Zusätzliche Befestigung Stirnrad im Mitteldifferential

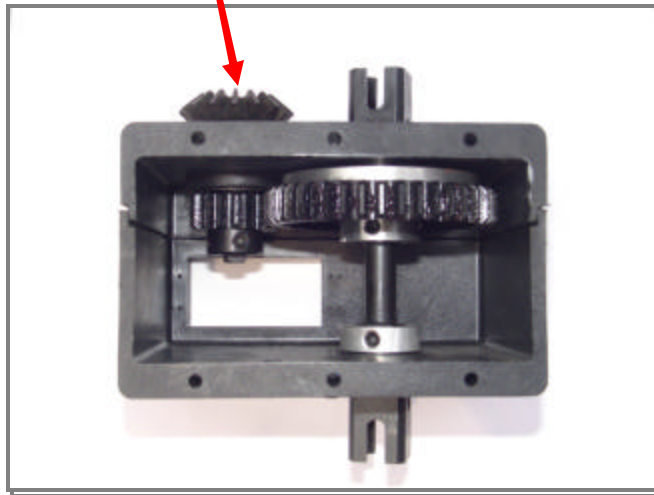
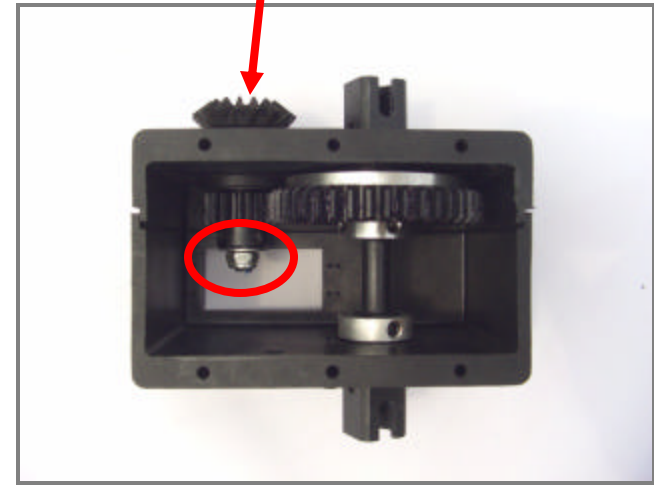
Serienversion: das Gas/Bremsservo kann auf dem Mitteldiffgehäuse montiert werden

Geänderte Version: das Gas/Bremsservo muss auf der Servoplatte montiert werden

Für den Fall, dass das Gas/Bremsservo auf der Servoplatte montiert ist (siehe Tips&Tricks „Gasservo auf Servoplatte montieren“), kann das Antriebszahnrad des Mitteldifferentials zusätzlich gegen verrutschen gesichert werden.

- 1) Das werkseitig verbaute Kegelrad durch das Kegelrad HA0017 ersetzen
- 2) Das vorhandene Stirnrad wieder zusammen mit den 4 Madenschrauben verbauen
- 3) Verwenden Sie eine selbstsichernde Mutter inkl. Beilagscheibe um das Stirnrad gegen verrutschen zu sichern
